Referat fra Helhedsplanudvalgsmøde 83

Afholdes den: 7. september 2021 klokken 17-19 i Galgebakkens ejendomskontor

Vurdering af måledata i prøvebolig A & B

Fugtteknisk evaluering af prøveboliger

Vinduer - værelse i rævegrav i rækkehuse

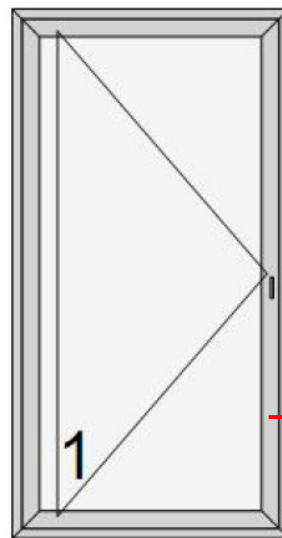
Det nuværende todelte vinduesparti, med fast parti i bunden og udadgående parti i toppen, kan erstattes med ét stort udadgående parti.

Ændringer vurderes at give en besparelse på ca. 300 kr. ex.moms. pr. vindue.

Total ca. 83.000 ex.moms. i besparelse

Vinduer 1.sal i rækkehuse

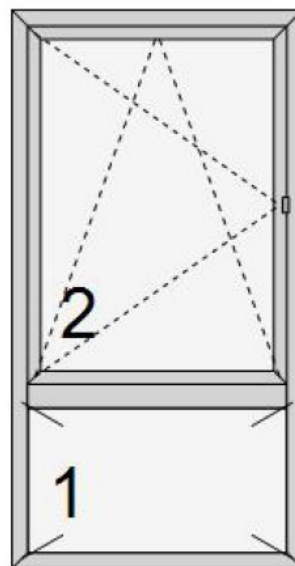
Det nuværende todelte vinduesparti, med fast parti i bunden og udadgående sidestyret parti, kan det gående parti erstattes med et indadgående drejekip parti.

Ændringer vurderes at give en tillægspris på ca. 200 kr. ex.moms. pr. vindues.

Total ca. 135.000 ex.moms. i tillægspris

Frihøjde under inddækningskanaler i værelser

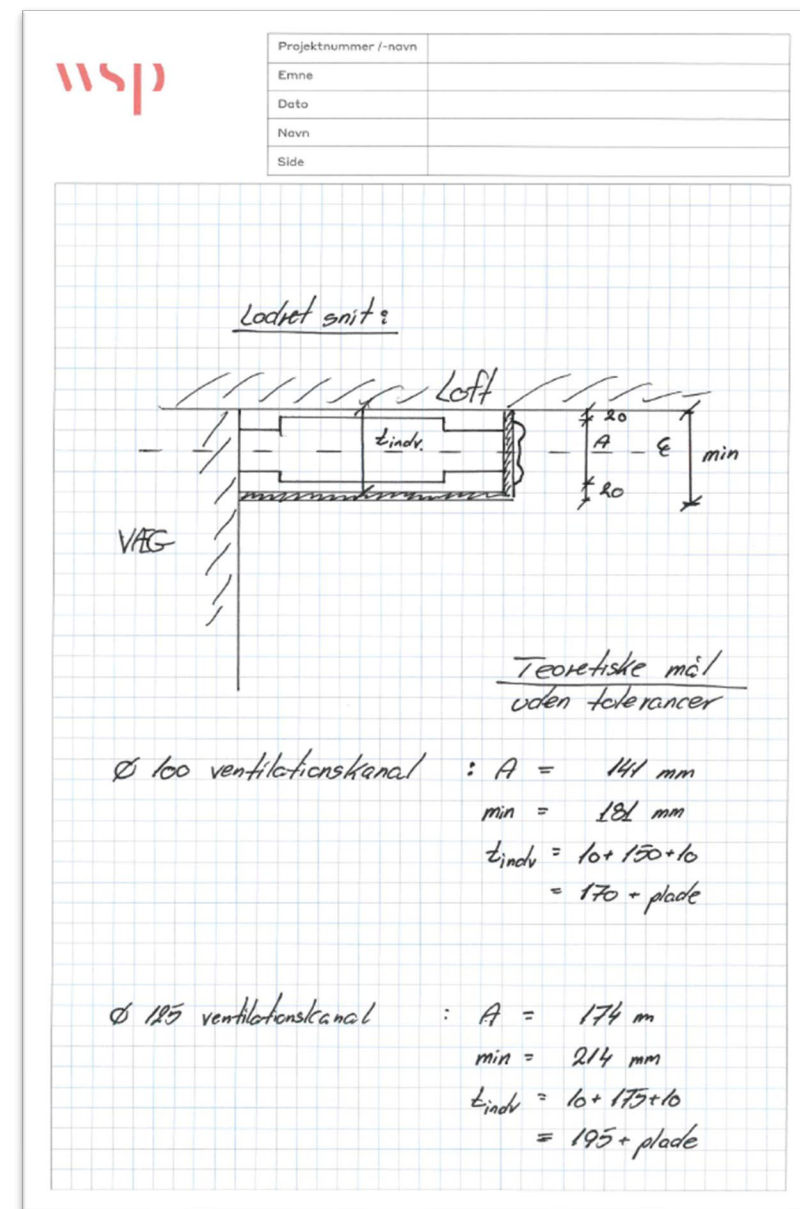
Frihøjde under kanaler med $\varnothing 125$ rør

Indbygningshøjde for lyddæmper $195 + 15 = 210$ mm

Indbygningshøjde for armatur $20 + 214 + 20 = 214$ mm

Højde for ventilationskasse = 214 mm

Teoretisk rumhøjde 2300 mm

Teoretisk frihøjde under inddækning 2086 mm

A-boliger

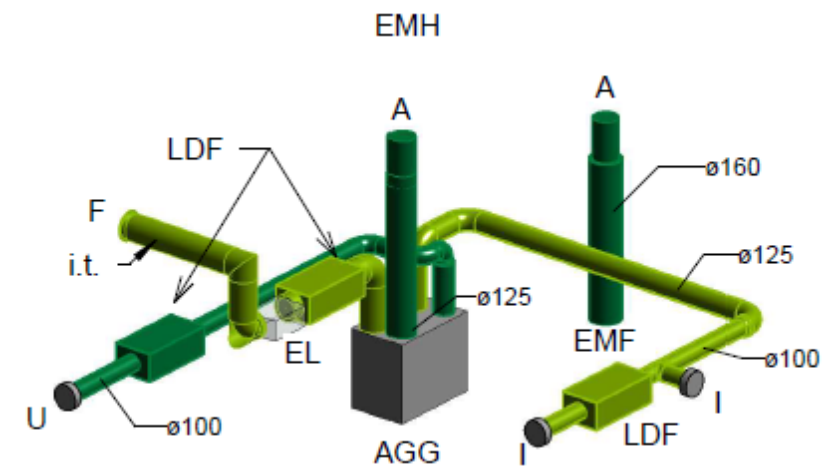
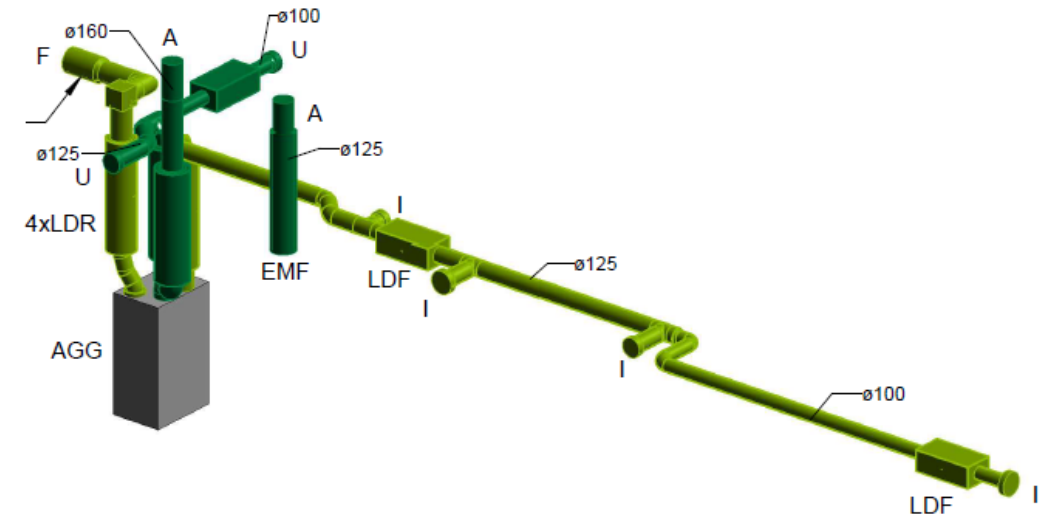
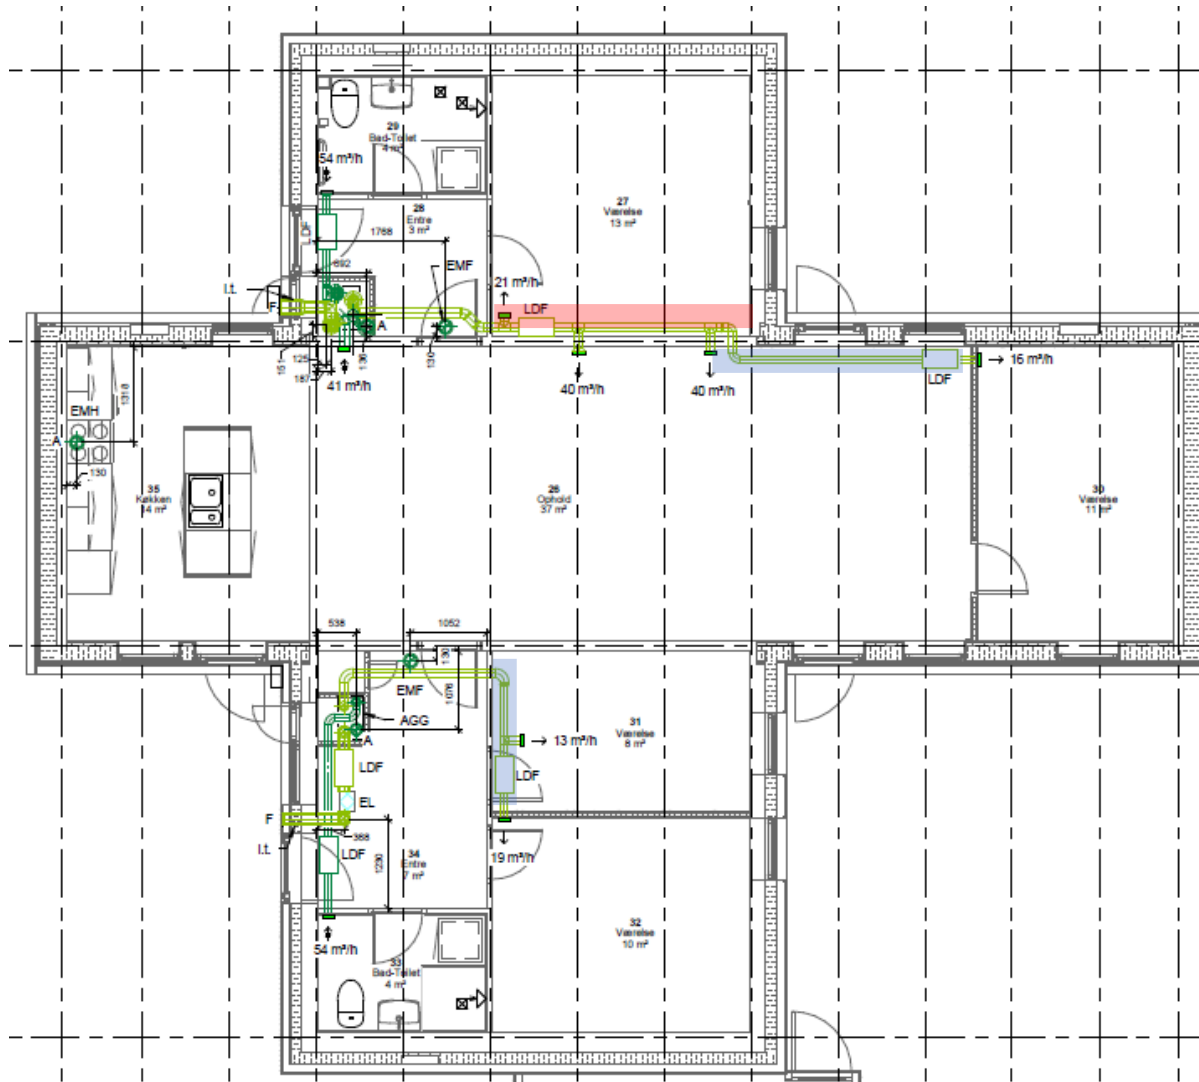
Christian – Han har bedt WSP om at komme forskellige frihøjder under kanaler – se slide. Christian har lavet tegninger for alle boliger, hvor man kan se den teoretiske frihøjden. Entreprenøren kan evt. optimere på det og kanalføringer kan muligvis komme til at afvige lidt fra udbudsmaterialet

Vandlås til ventilationsanlæg

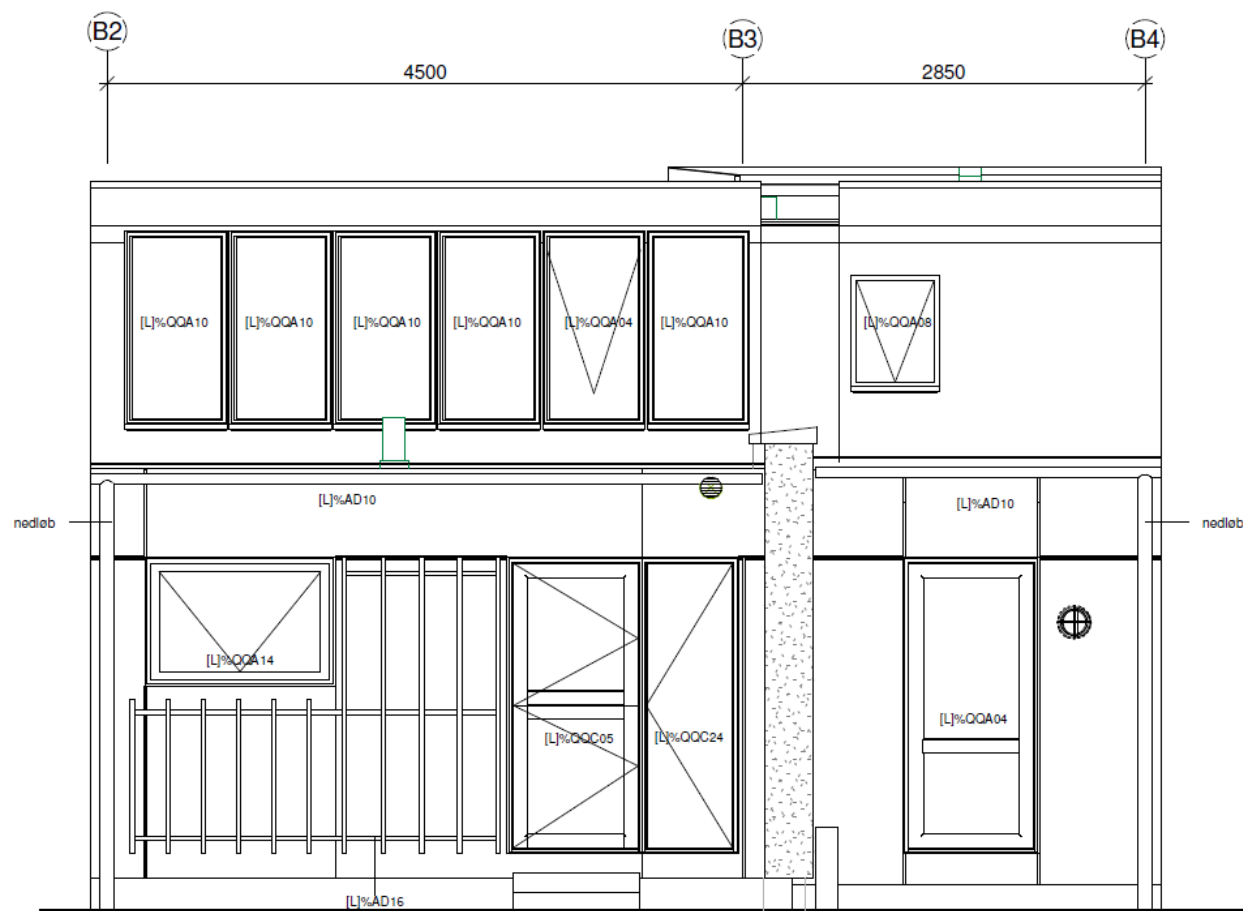
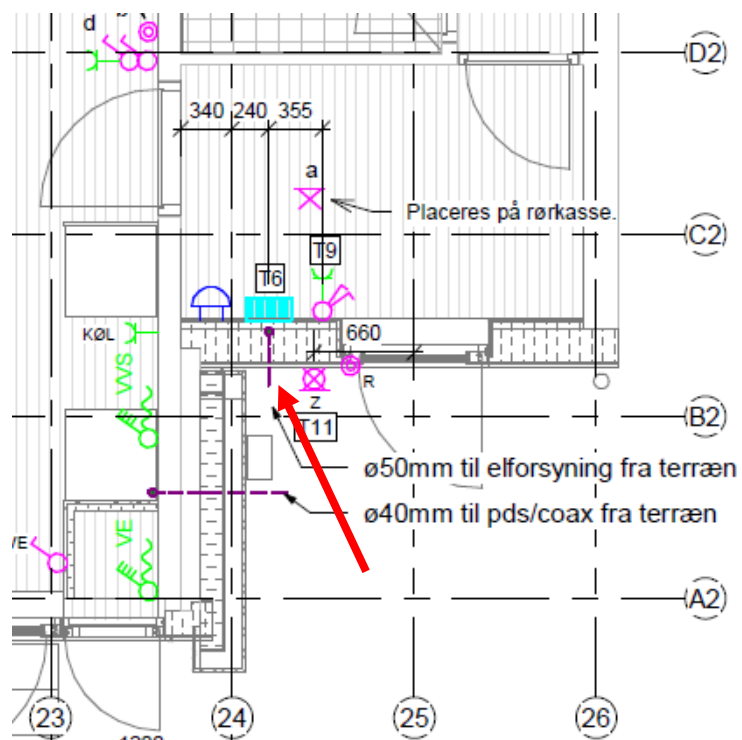
Vandlås i A-prøvebolig har været udført som alm vandlås. Da Kondensvandet fra anlægget i perioder har været minimalt, har det medført at vandlåsen har tørret ud og derfor givet lugtgener.

Vandlås i A-boligen udskiftes

Vandlås i Storskala bliver med mekanisk lukning, således at det er en boldt (siphonvandlås) som lukker og dermed hindrer lugtgener
